Zum Obmannamt-Wettbewerb.

Ideen-Wettbewerb für die Ueberbauung des Obmannamt-Areals in Zürich.

Abb. 5. Draufsicht auf das Modell (1:500) zum erstprämiterten Entwurf Nr. 18 (zur Ausführung empfohlen). - Bildmasstab etwa 1:3500,

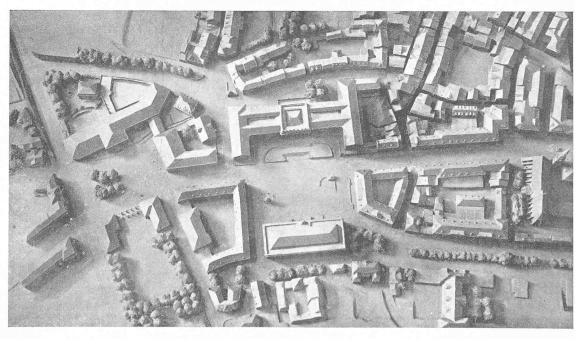
bleibt noch zu prüfen, ob das Wettbewerb-Ergebnis, insbesondere der erstprämiierte und als Grundlage für die Ausführung empfohlene Entwurf wirklich so dürftig ist, wie behauptet wird.

gewiss ebenso berechtigte künstlerische Bedenken war es, das die Verfasser von Nr. 18 mit veranlasste, ihre neuen, grossen Bilder nicht "auf den Flur zu hängen", sondern im architektonisch einheitlich gestaltbaren neuen Obmannamtplatz einen ihnen angemessenen "Saal" zu schaffen, als dessen Wandschmuck sie voll zur Geltung kommen können. Dass dabei eine würdige, aber intimere Heimplatz-Gestaltung nicht vergessen werden darf, ist selbstverständlich. Die Verbindung nun der in Entwurf Nr. 18 in hohem Masse erfüllten praktischen Forderungen mit den baukünstlerischen hat das Preisgericht als die lange vergeblich gesuchte Lösung des sehr komplexen Problems empfunden und bezeichnet.

Abb. 1. Entwurf Nr. 19, Motto "Heimplatz-Hauptplatz". - Verlasser: Arch. Gebrüder Pfister in Zürich. - Bebauungsplan 1:3000.

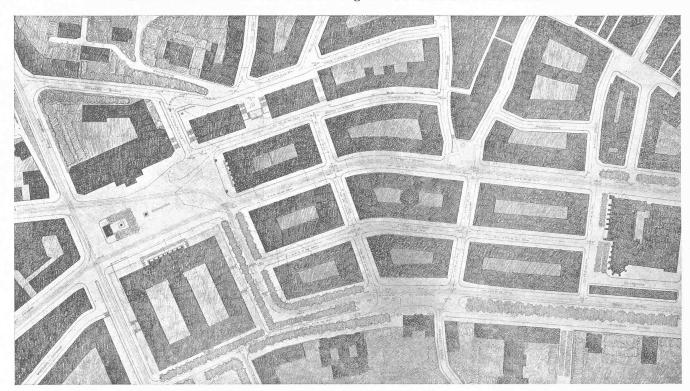
Es will uns scheinen, als ob das Programm dem grossen radikalen Durchbruch nicht gerecht geworden ist, und dass darum dem Resultat etwas Kleines und Aengstliches anhaftet. Der ursprüngliche Gedanke einer Strasse Uraniabrücke-Heimplatz hat von Natur, so will uns scheinen, viel mehr Kraft und Grösse als die nun vorliegenden Resultate uns glauben machen wollen. In den hier beigegebenen Plänen der Entwürfe "Heimplatz-Hauptplatz" (Nr. 19) und "Der städtebauliche Ausdruck" (Nr. 36), steckt etwas von der ursprünglichen Gewalt des Gedankens; man merkt,

dass es sich um die Anlage eines neuen Quartiers handelt, um die Regelung neuer Verkehrslinien, um den künstlerischen Ausdruck eines grossen rücksichtslosen Durchbruchs. Die beiden Verfasser haben bewusst das Programm überboten, sich damit ausser Wettbewerb gestellt, aber sie haben damit zum Ideen-Wettbewerb Ideen beigesteuert und die sollte man nicht unter den Tisch wischen."

Bezüglich des Schlussatzes von Bernoulli haben wir mit ihm den Eindruck, das Preisgericht hätte die beiden ernsthaft durchgearbeiteten Entwürfe Nr. 19 und 36 im Bericht besprechen dürfen, trotzdem sie für die Prämiierung nicht in Frage kommen konnten. Ihre wegen Programm-Verstosses erfolgte Ausschaltung erst im zweiten Rundgang erscheint nicht ganz logisch.

in dieser unebenen Gegend dem Bedürfnis entspricht, wie denkt man sich Verwirklichung z. B. des Entwurfs Nr. 19? Man beachte, dass der gerade gestreckte Neumarkt etwa um Strassenbreite südwärts verschoben ist. Was soll nun geschehen, wenn z.B. am Neumarkt zwei oder drei Häuser abbrennen? Glaubt man ernstlich, dass es durchführbar wäre, ganze Zeilen von immerhin noch brauchbaren Häusern niederzulegen, um neue Strassen und Blöcke in einem Zuge entstehen zu lassen? Die hierfür massgebenden Verhältnisse liegen in Zürich doch wesentlich anders als z. B. in Hamburg, wo eine radikale Altstadt-Erneuerung zum Teil verwirklicht werden konnte. Gerade in der von Bernoulli beanstandeten Tendenz des Entwurfs Nr. 18 "zu retten, was noch zu retten ist", erblickt das Preisgericht eine kluge Berücksichtigung der tatsächsächlichen Verhältnisse, sowie sehr wertvolle Vorschläge für die, ausser dem Hauptdurchbruch, naturgemäss stufenweise und erfahrungsgemäss langsam sich vollziehende Neugestaltung. Dabei verunmöglicht Entwurf Nr. 18 eine später vielleicht wünschbare regelmässige Blockteilung mit intensiver Ausnützung zwischen Rinder- und Neumarkt einerseits und dem Predigerplatz anderseits keineswegs; er hat solches aber nicht zur unerlässlichen Voraussetzung, und dies ist ein grosser Vorzug.

Abb. 3. Entwurf Nr. 36, Motto "Der städtebauliche Ausdruck". — Bebauungsplan 1:3000. Verfasser: Hermann Herter, Architekt in Zürich.

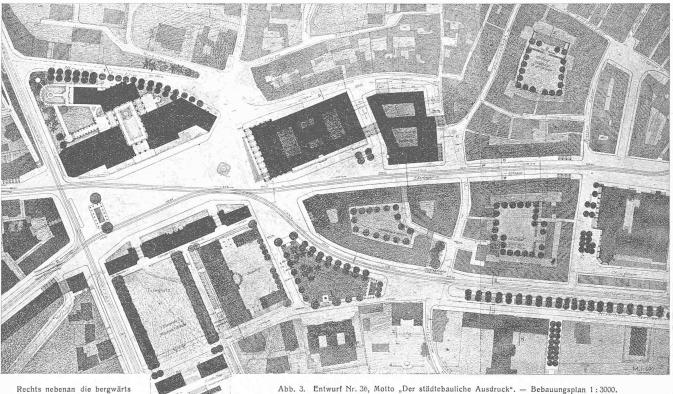
Für die Erfüllung der Programm-Forderung betreffend Seilergraben-Tram gab es zwei Wege: entweder spitzzulaufende Blöcke und dreieckige Restflächen (z. B. Entwurf Nr. 36), oder die Einschaltung eines Platzes (z. B. Entwurf Nr. 18). (Die Führung des Trams muss aus Betriebsgründen in möglichst flüssiger Linie erfolgen; ein zweimaliges scharfes Abbiegen, wie z. B. in dem Entwurf Nr. 19, ist eine empfindliche Verschlechterung für Bau und Betrieb.) Man hatte also nur die Wahl zwischen diesen beiden Wegen. Ein neuer Platz in unmittelbarer Nähe eines bestehenden ist aus baukünstlerischen Gründen wie auch für den Verkehr im allgemeinen nicht nötig. Es war daher verlockend, wie Bernoulli befürwortet, den Heimplatz zum Hauptplatz auszugestalten, umsomehr, als seine Lage im Gesamtplan der Stadt ihn dazu geeignet erscheinen lässt, wie dies Arch. Herter in seinem nachträglich bearbeiteten Uebersichtsplan (Abbildung 4) veranschaulicht. Indessen erheben sich neben den entgegenstehenden Programm-Forderungen praktischer Natur auch Bedenken künstlerischer Art gegen solche Konzentration, und zwar mit Rücksicht auf die verhältnismässig geringe Baumasse des Kunsthauses, sowie auf seine eigenartige Architektur. Es besteht die Gefahr, dass durch Erweiterung des (als Verkehr-Kreuzungstelle nach Entwurf Nr. 18 durchaus genügenden) Heimplatzes zum monumentalen Hauptplatz, das Kunsthaus seines intimen Reizes beraubt würde, dass durch die, um Bernoullis Ausdruck zu gebrauchen, "überreichliche" Gestaltung mit zwei weitern Monumentalbauten der baukünstlerische Zweck gar nicht erreicht würde.1) Dieses

Abb. 4. Uebersichtsplan zum (verbesserten) Entwurf Nr. 36 von Arch. H. Herter zur Obmannamt-Ueberbauung. — Masstab 1:10 000.

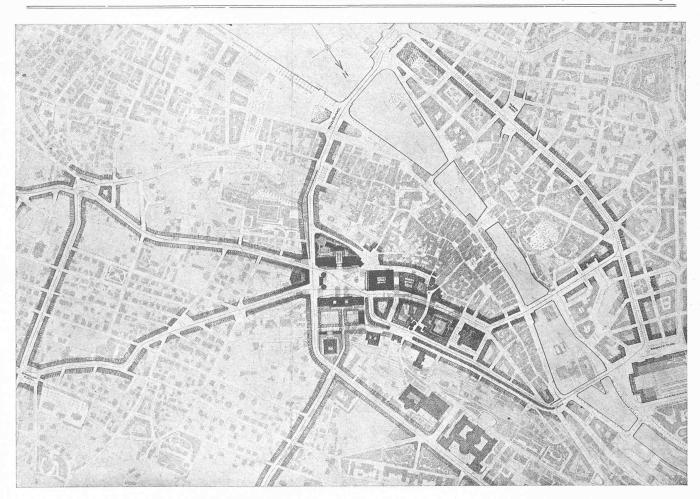
¹⁾ Man vergleiche auch die Abmessungen des Heimplatzes laut Entwurf Nr. 19 von rund 150×75 m, Nr. $36 = 180 \times 73$ m (laut Abb. 4) = 170×90 m) und Nr. $18 = 105 \times 65$ m mit den Grössen der umliegenden Plätze, die (laut Abb. 4) folgende Masse zeigen: Bahnhofplatz 180×50 m, Paradeplatz 85×50 m, Bellevueplatz (im Mittel) 80×50 m, Kreuzplatz 80×65 m und Römerhof 65×55 m.

Abb. 6. I. Preis, Entwurf Nr. 18. — Arch. Pfleghard & Häfeli, Zürich. — Mit späterer Erweiterung des Regierungs-Gebäudes.

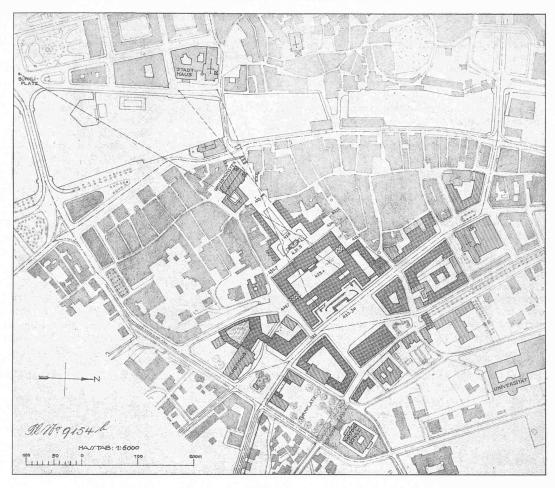
Das Programm des Wettbewerbes und die Programm-Erfüllung, die ersten Preise, scheinen aber zurückzuweichen vor den letzten Konsequenzen. Sie paktieren mit dem noch Vorhandenen, suchen zu retten, was noch zu retten ist, und verschütten dabei die köstlichen Möglichkeiten einer grossen Neuschöpfung.

Wie darf man die beste Seite des Heimplatzes von der Bebauung ausschliessen, einen Verkehrsplatz mit Turnhallen und Abwarthäuschen begrenzen, wo alles nach Gestaltung drängt, und der kostbare Stoff mit zwei grossen Monumentalbauten aufs Mal sich überreichlich anbietet? Wer wird seine Bilder auf den Flur hängen und den Saal leer stehen lassen?

führen; weit entfernt von gothisierender Romantik denken sie sich die spätere Weiterentwicklung des Regierungs-Gebäudes, in Ausnützung der günstigen Höhenverhältnisse, zu einer auf dem Hügel der obern Zäune weithin dominierenden "Stadtkrone", wie auf dem ihrem Wettbewerb-Bericht entnommenen Uebersichtsplan (Abb. 6) angedeutet.
